ECR (Engineering Change Request)

Reason for Change： Due to Nexperial stop shipping 3D2020EH01Y issue , add second source.

EC No： EC26010801

Model / Part No.： RUP2433AMI, RUP2433AMI_D, SC27210, SC27820(12G), MAIN BD SKD (GEV2,VC BD)

ABSOLUTE MAXIMUM RATINGS (T_C = 25°C)

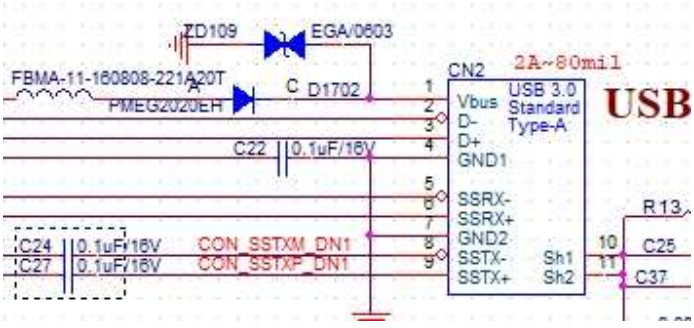
Parameter	Symbol	Limits		Unit
		(Old)	(New)	
Operating temperature range	T_{OP}	-65 to +150	-55 to +150	°C
Storage temperature range	T_{STG}	-65 to +150	-55 to +150	°C

4. New Sample Testing & Evaluation

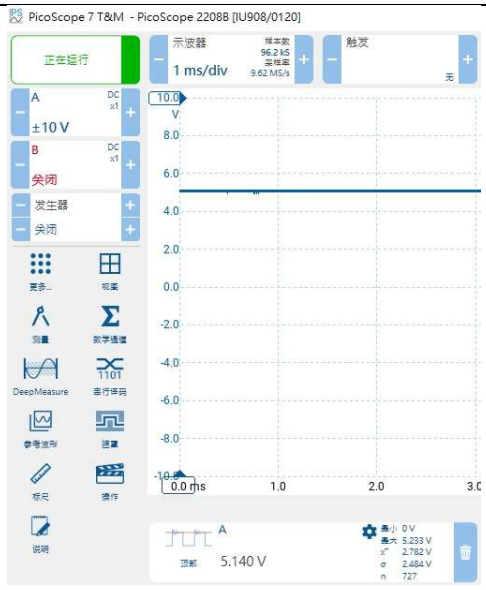
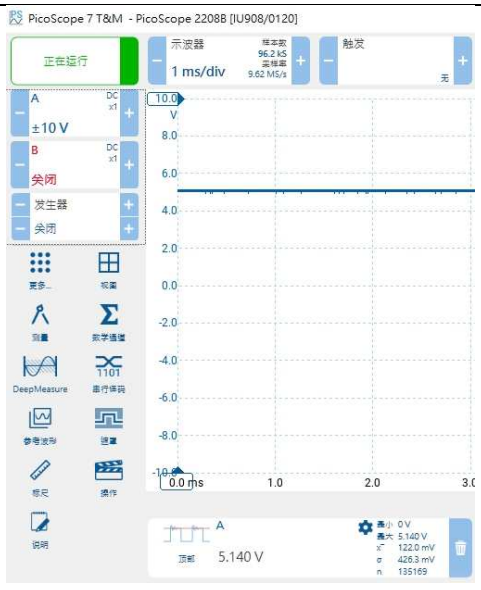
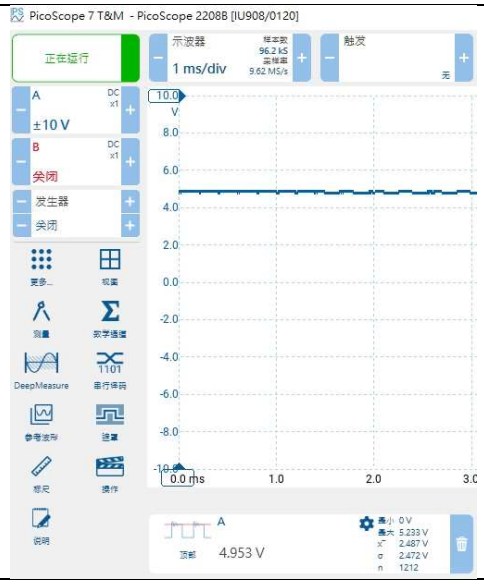
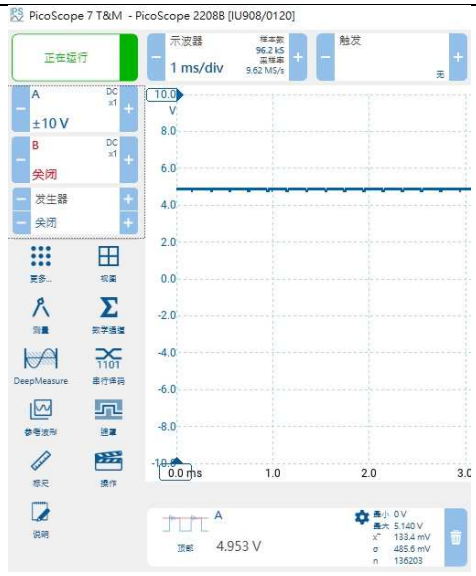
Test Model : RUP2433AMI, 2AAD462R13U
Test Circuit : D1702
Test Result : Pass
